**ПАСПОРТ ДОСТУПНОСТИ  
объекта социальной инфраструктуры (ОСИ)  
№ 508**

- 1.1. Наименование (вид) объекта: МБОУ «Гимназия № 1», начальная школа здание.
- 1.2. Адрес объекта г. Кемерово, ул. Орджоникидзе, д. 9, т. 8(3842) 58-56-27
- 1.3. Сведения о размещении объекта:
  - отдельно стоящее здание 2 этажа, 930,8 кв.м
  - наличие прилегающего земельного участка (да, нет); 3900,0 кв.м
- 1.4. Год постройки здания 1936, капитальный ремонт 1936 год.
- 1.5. Дата предстоящих плановых ремонтных работ: текущий 01.07.2018г., капитальный 01.07. 2036 г.

**АКТ ОБСЛЕДОВАНИЯ**  
**объекта социальной инфраструктуры**  
**К ПАСПОРТУ ДОСТУПНОСТИ ОСИ**  
**№ 508**

ПЛАН № 1  
пути движения по территории

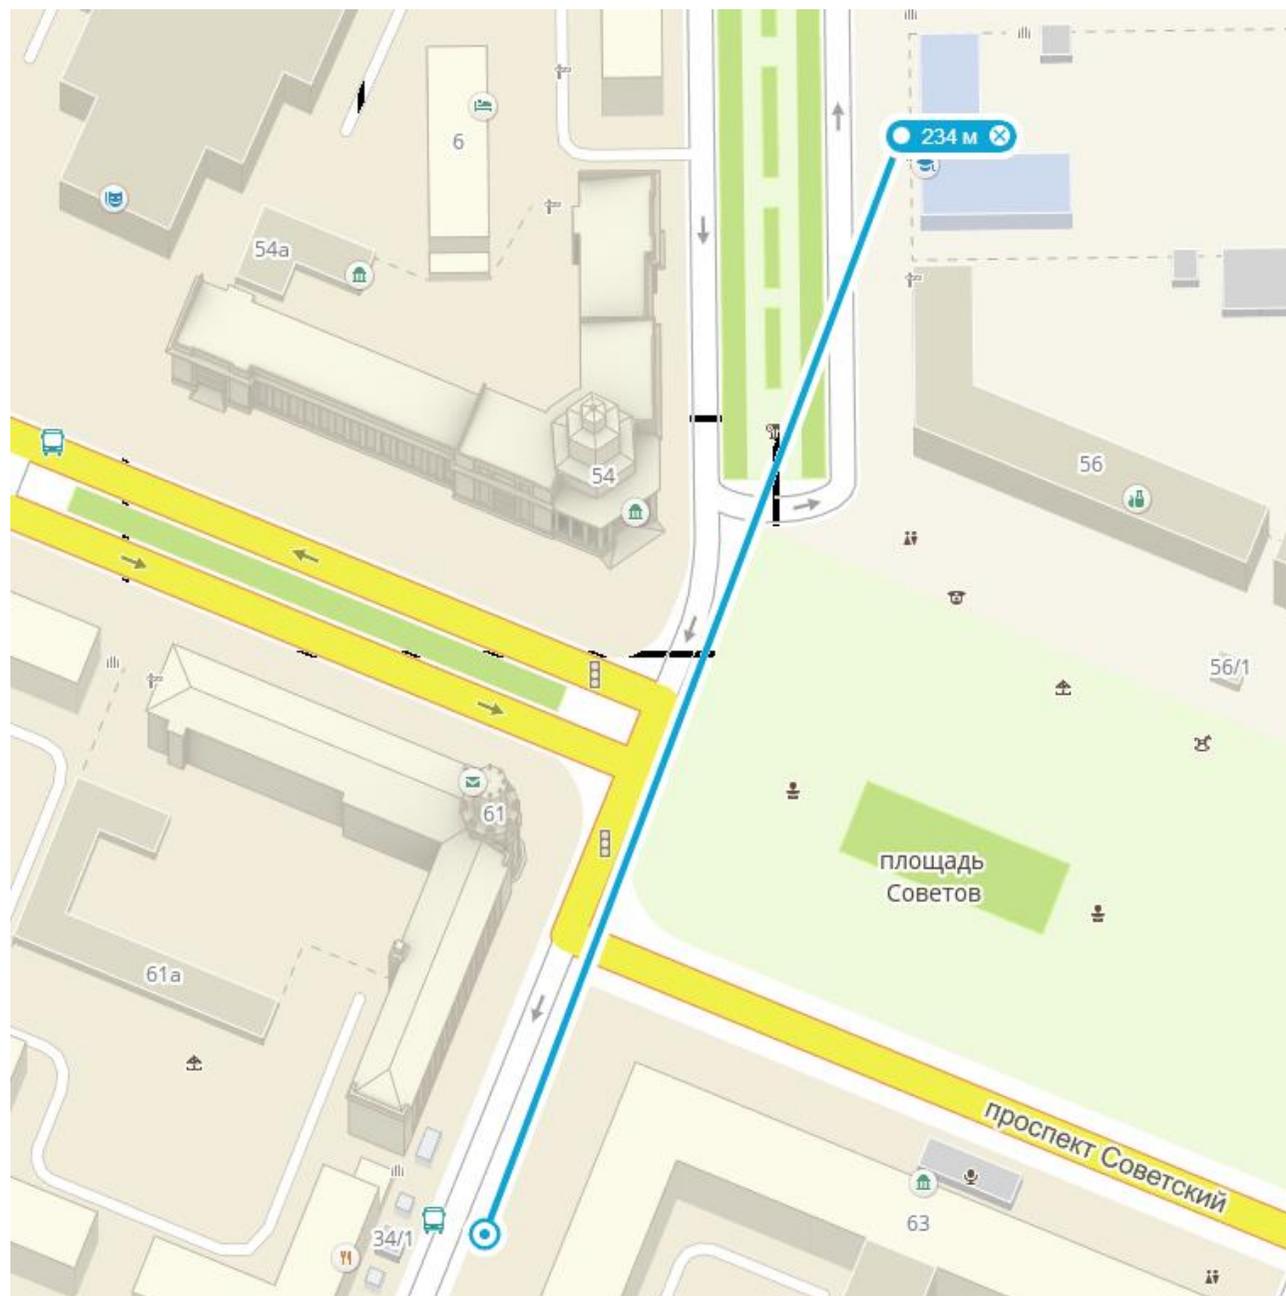
1.1	Вход (входы) на территорию	есть	1,4	1	Отсутствие доступной информации об объекте	все	Оборудование информационными элементами при входе	Индивидуальное решение с ТСР

1.2	Путь (пути) движения на территории	есть	2	2,3,4	Отсутствуют тактильные средства на покрытии пешеходных путей	С	Оборудование тактильными средствами покрытий пешеходных путей	Индивидуальное решение с ТСР
					Отсутствуют бордюры по краям пешеходных путей	К, О, С	Оборудование пешеходных путей бордюрами	Индивидуальное решение с ТСР

1.3	Лестница (наружная)	нет	-	-	-	-	-	-
1.4	Пандус (наружный)	нет	-	-	-	-	-	-
1.5	Автостоянка и парковка	есть	3	5	Отсутствие выделенной парковки для инвалидов	все	Оборудование выделенной парковки для инвалидов	Индивидуальное решение с ТСР
	ОБЩИЕ требования к зоне	есть	2	1,2,3,4	Отсутствие информационной поддержки, отсутствие организации транспортных проездов и пешеходных дорог на территории	все	Оборудование информационной поддержкой, организация разделения транспортных проездов и пешеходных дорог на территории	Индивидуальное решение с ТСР

Комментарий к заключению: Организовать дополнительные места отдыха и благоустройство территории

**План №3**  
**Расположение функционально-планировочных элементов,**  
**Этаж №1**

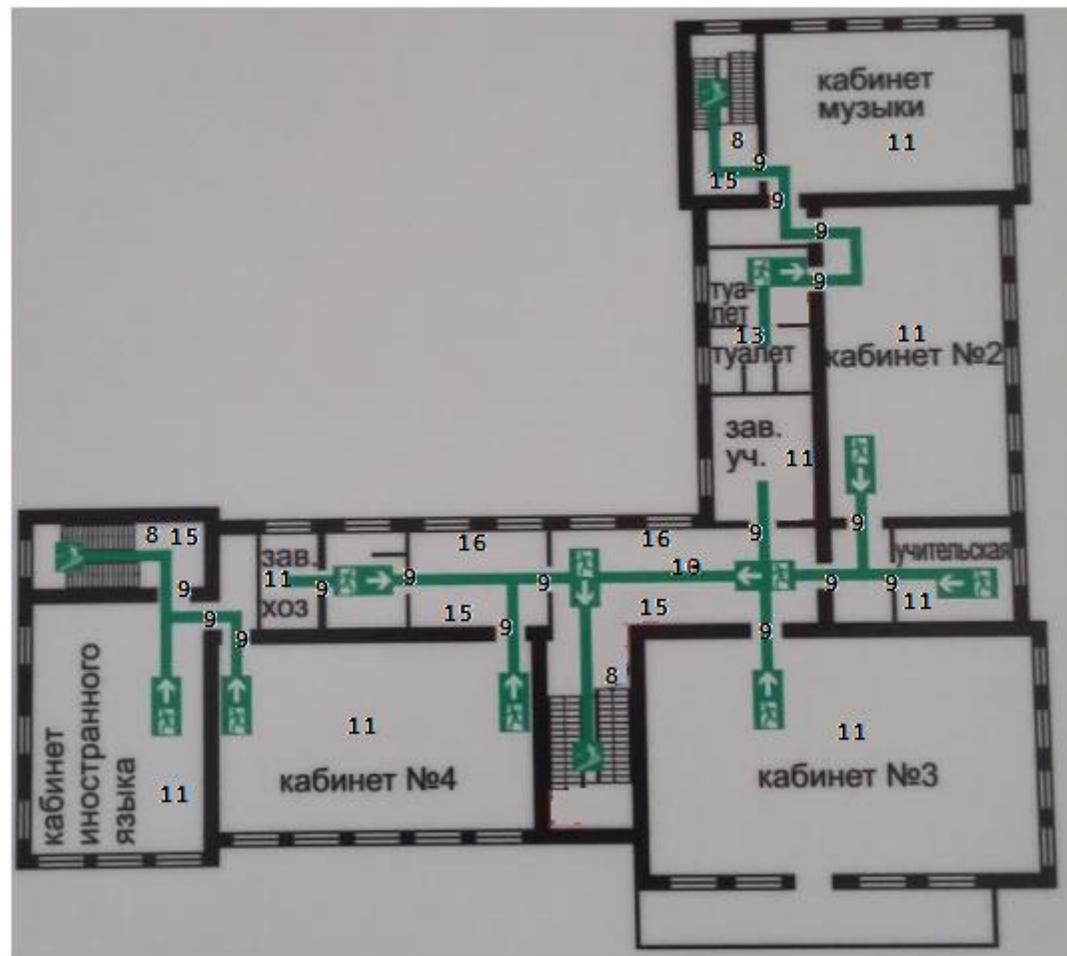
2.1	Лестница (наружная)	нет	-	-	-	-	-	-
2.2	Пандус (наружный)	нет	-	-	-	-	-	-
2.3	Входная площадка (перед дверью)	есть	-	-	Ширина марша 1,5 м	все	-	-
2.4	Дверь (входная)	есть	5	7	Отсутствие крепления двери на петлях с фиксаторами в положениях «открыто» и «закрыто»	К	Монтаж крепления двери на петлях с фиксаторами в положениях «открыто» и «закрыто»	Индивидуальное решение с ТСП
					Отсутствие прозрачной двери из ударопрочного материала с яркой контрастной маркировкой на уровне от 1,2 м до 1,5 м от поверхности пешеходного пути	К, О, С	Установка прозрачной двери из ударопрочного материала с яркой контрастной маркировкой на уровне от 1,2 м до 1,5 м от поверхности пешеходного пути	Индивидуальное решение с ТСП
					Отсутствие в нижней части до высоты 0,3 м от уровня пола защитной противоударной полосы	К	Монтаж в нижней части до высоты 0,3 м от уровня пола защитной противоударной полосы	Индивидуальное решение с ТСП

2.5	Тамбур	есть	6	8,9	-	все	-	Индивидуальное решение с ТСП
	ОБЩИЕ требования к зоне	есть	6	8,9	Отсутствие дренажных решеток	все	Организация дренажных решеток	Индивидуальное решение с ТСП

3.1	Коридор (вестибюль)	есть	7	10	Выключатели и розетки - на высоте более чем 0,8 м от уровня пола	все	Перенос выключателей и розеток на высоту не более 0,8 м от уровня пола	Индивидуальное решение с ТСР
					Отсутствие предупредительной информации о препятствии	С	Монтаж предупредительной информации о препятствии	Индивидуальное решение с ТСР
					Отсутствие на дверных ручках опасных помещений тактильных опознавательных знаков опасности	все	Монтаж на дверных ручках опасных помещений тактильных опознавательных знаков опасности	Индивидуальное решение с ТСР

3.2	Лестница (внутри здания)	есть	8	11,12	Отсутствие поручней с двух сторон	все	Организация поручней с двух сторон	Индивидуальное решение с ТСР
					Отсутствие рельефного обозначения этажей	все	Организация рельефного обозначения этажей	Индивидуальное решение с ТСР

3.3	Пандус (внутри здания)	нет	-	-	-	-	-	-
3.4	Лифт пассажирский (или подъемник)	нет	-	-	-	-	-	-
3.5	Дверь	есть	9	13	Информирующие обозначения помещений расположены не по правилам: - рядом с дверью, со стороны дверной ручки; - на высоте от 1,4 до 1,75 м; - дублирование рельефными знаками	все	Расположить информирующие обозначения помещений - рядом с дверью, со стороны дверной ручки; - на высоте от 1,4 до 1,75 м; - дублирование рельефными знаками	Индивидуальное решение с ТСР

Отсутствие крепления двери на петлях с фиксаторами в положениях «открыто» и «закрыто»	К	Организовать крепление двери на петлях с фиксаторами в положениях «открыто» и «закрыто»	Индивидуальное решение с ТСП
					Отсутствие прозрачной двери из ударопрочного материала с яркой контрастной маркировкой на уровне от 1,2 м до 1,5 м от поверхности пешеходного пути	К, О, С	Установка прозрачной двери из ударопрочного материала с яркой контрастной маркировкой на уровне от 1,2 м до 1,5 м от поверхности пешеходного пути	Индивидуальное решение с ТСП
					Отсутствие в нижней части до высоты 0,3 м от уровня пола защитной противоударной полосы	К	Монтаж в нижней части до высоты 0,3 м от уровня пола защитной противоударной полосы	Индивидуальное решение с ТСП

3.6	Пути эвакуации (в т.ч. зоны безопасности)	есть	10	14,15	-	-	-	-
	ОБЩИЕ требования к зоне	есть	7,8,9, 10	10,11,12,13,14,15	Несоответствие высоты расположения выключателей и розеток	все	Перенос выключателей и розеток на высоту не более 0,8 м от уровня пола	Индивидуальное решение с ТСП

Комментарий к заключению: Установка видеозвонка

Комментарий к заключению: организовать более удобные места отдыха в вестибюле и коридорах объекта.

**Фото № 24 акустические средства**

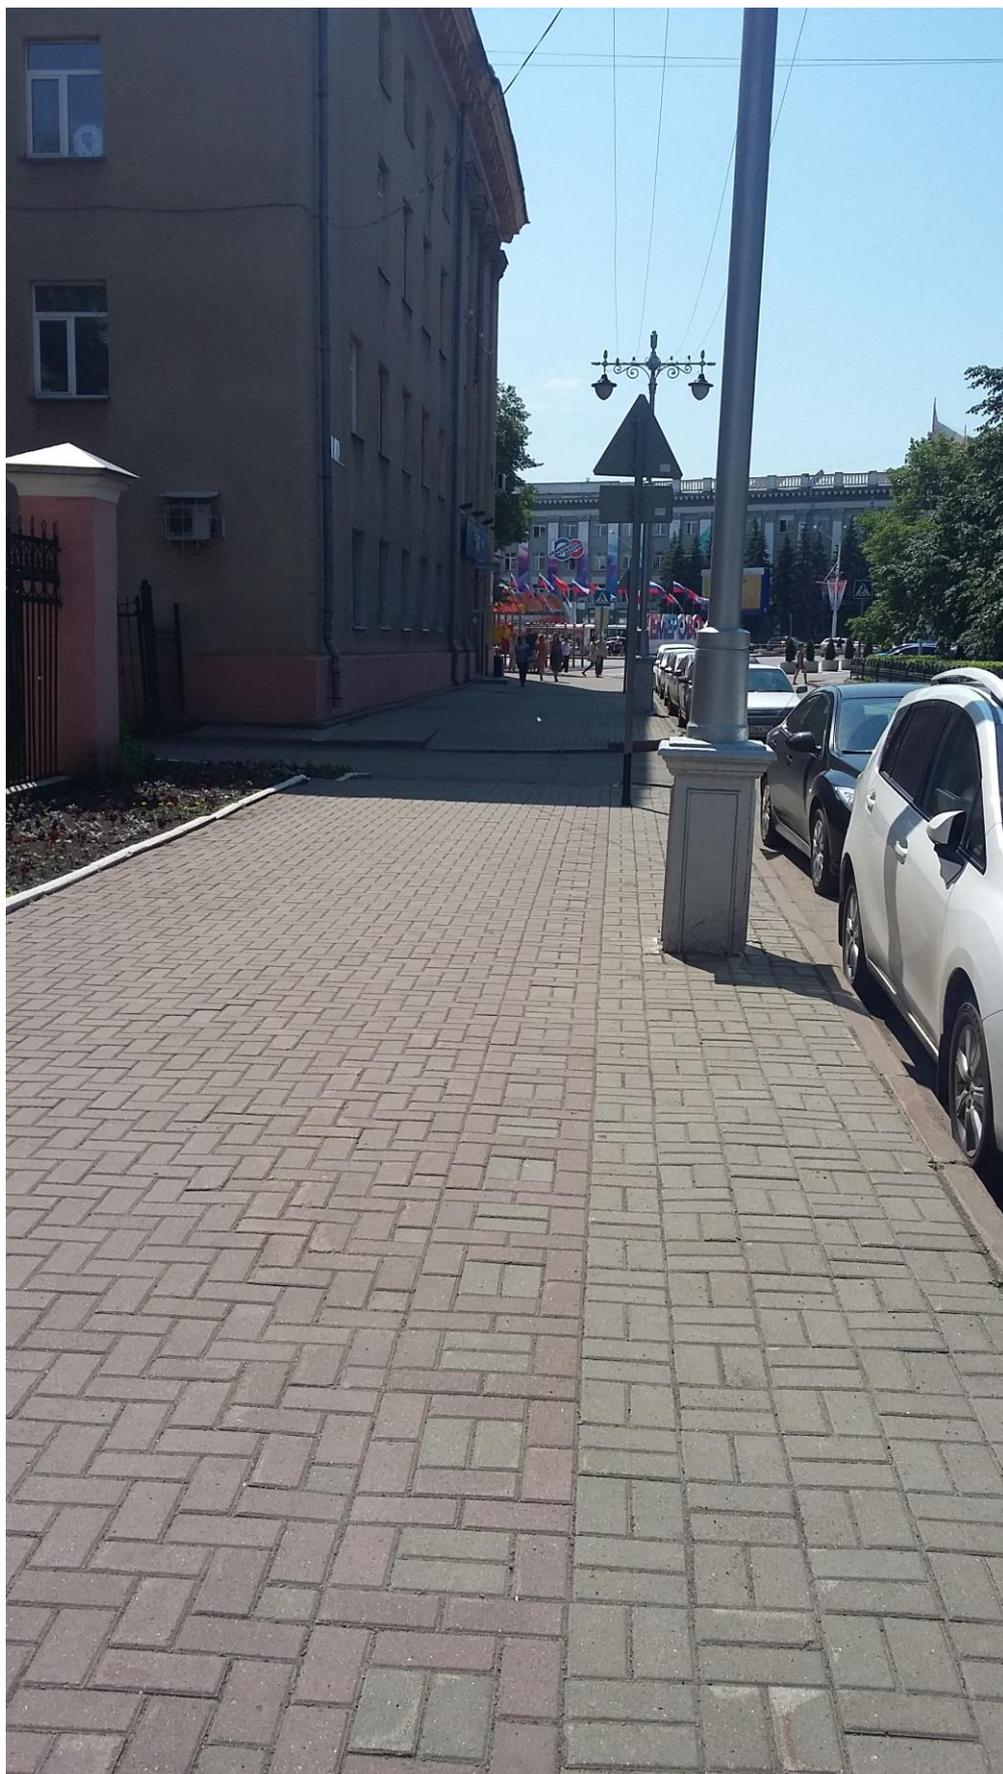
6.2	Акустические средства	есть	16	23,24	-	-	-	-
6.3	Тактильные средства	нет	-	-	Знаки и символы не идентичны в пределах здания, комплекса сооружений, в одном районе, не соответствуют знакам в нормативных документов по стандартизации	С	Привести в соответствии с нормативными документами по стандартизации и знаки и символы в пределах здания	Индивидуальное решение с ТСП
	ОБЩИЕ требования к зоне	есть	15	21,22	Знаки и символы не идентичны в пределах здания, комплекса сооружений, в одном районе, не соответствуют знакам в нормативных документов по стандартизации	все	Привести в соответствии с нормативными документами по стандартизации и знаки и символы в пределах здания	Индивидуальное решение с ТСП
